# ADENDA 3ª AL ESTUDIO DE IMPACTO AMBIENTAL DE LA IFV “PEÑUELAS III” RELATIVA A LA AAU/CA/030/23

IBERIAN RETAIL BERNESGA 3, S.L.U.

JUAN DE GOROSTIDI COLÁS  
INGENIERO DE MONTES. COLEGIADO: 4.377

MAYO DE 2024.

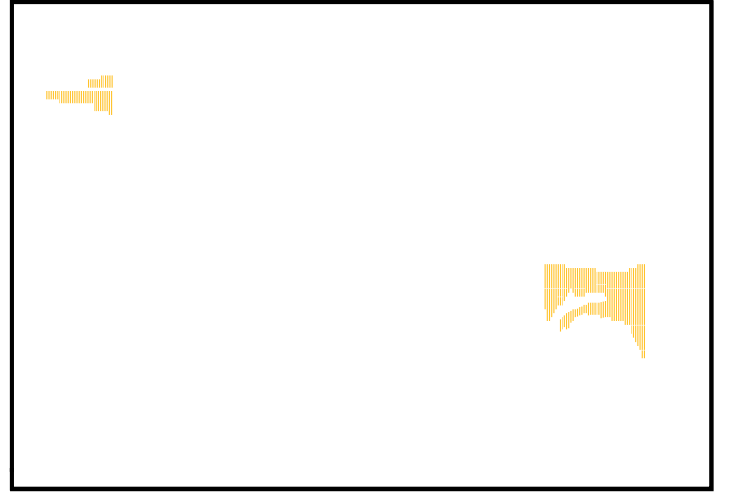
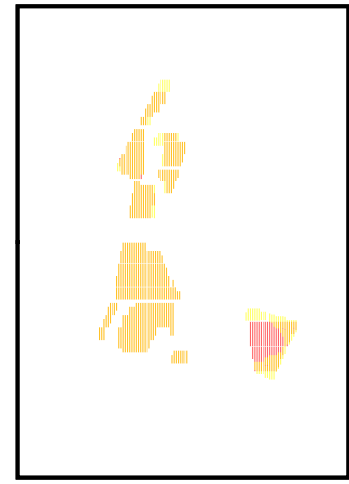
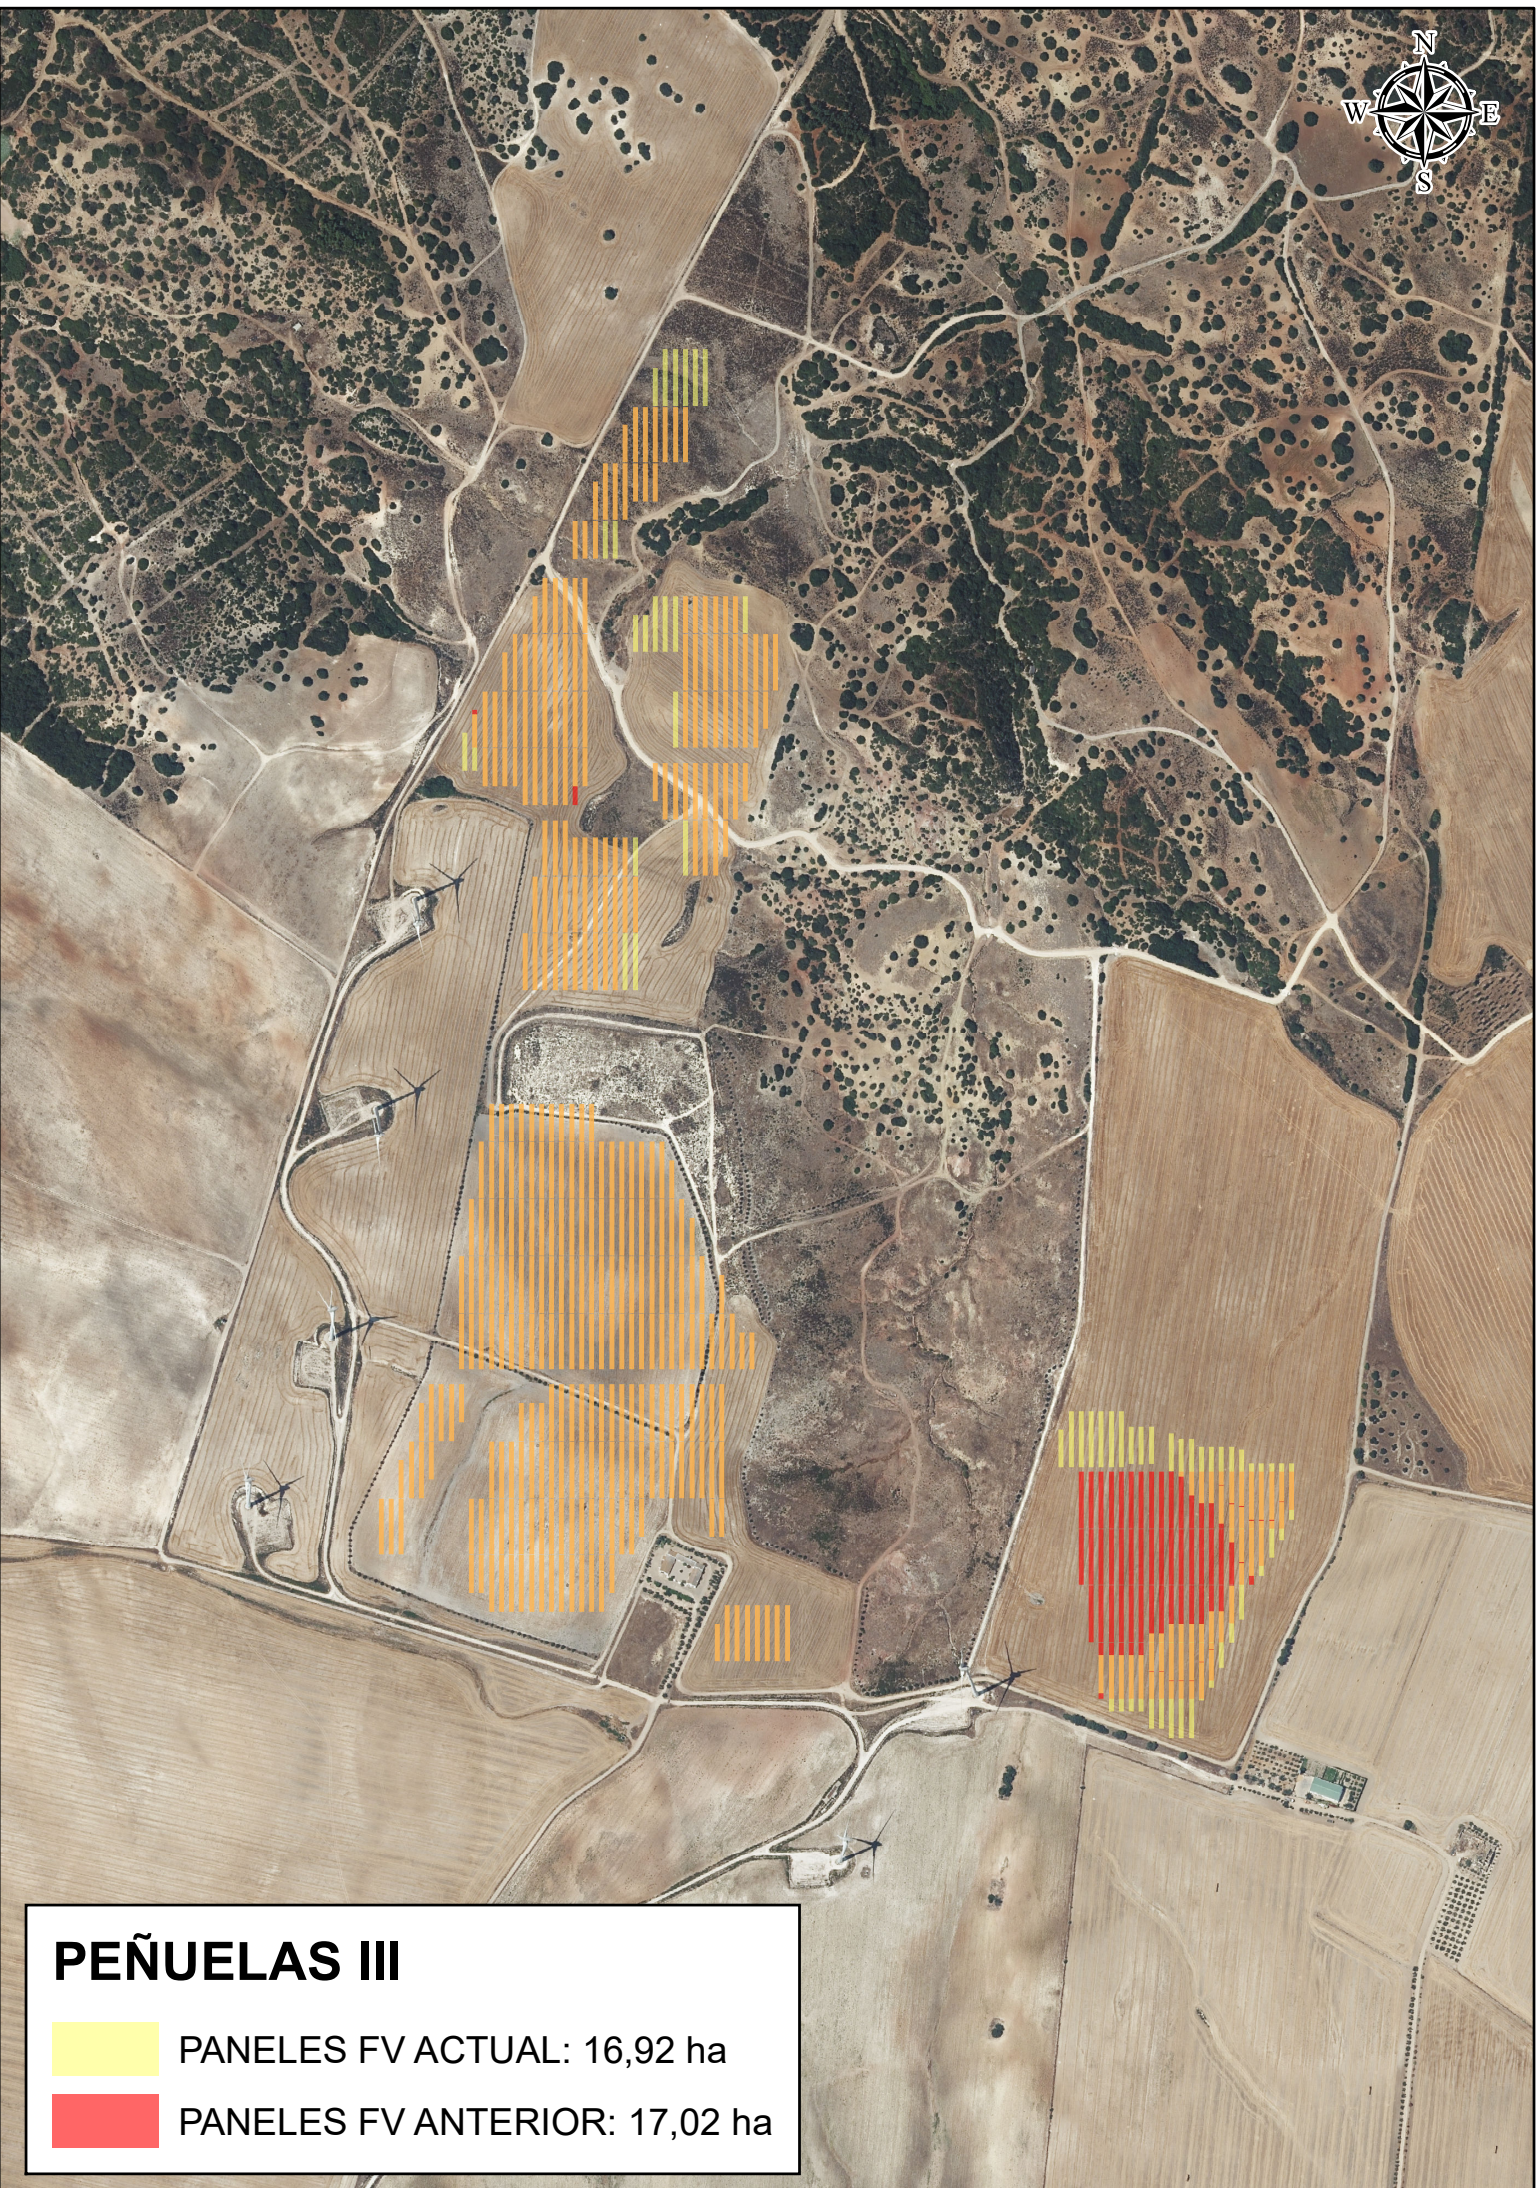
### **3.- AJUSTE/RETRANQUEO DE ALGUNOS PANELES SOLARES.**

En el **ANEXO CARTOGRÁFICO** se detalla mediante una comparativa con la ubicación anterior de las placas y la que se propone actualmente como definitiva.

Hay que señalar que la superficie total ocupada por las placas solares sufre un pequeño descenso cuantitativo, pasando de 17,02 a 16,92 hectáreas.

### **4.- RETRANQUEO/MODIFICACIÓN DEL CERRAMIENTO PERIMETRAL.**

Del mismo modo, en el **ANEXO CARTOGRÁFICO** se identifica el cerramiento anterior y el definitivo, y consecuentemente la pequeña diferencia entre ambos, derivada de la existencia del yacimiento *Peñuela 1*, circunstancias que dan origen a esta **ADENDA 3ª**.

La superficie interior de la totalidad de los cercados pasa de 54,80 a 52,08 hectáreas.

### **5.- COMPARATIVA DE ZANJAS.**

Con la nueva planificación de las zanjales a construir se produce una leve disminución, pasando de 16.023 a 16.006 metros lineales, tal como se aprecia el **ANEXO CARTOGRÁFICO**.

Cabe destacar que, dado que el trazado por el que discurren las zanjales es prácticamente similar al anterior, no se producirán nuevos cruzamientos de zanjales con Dominio Público Hidráulico.
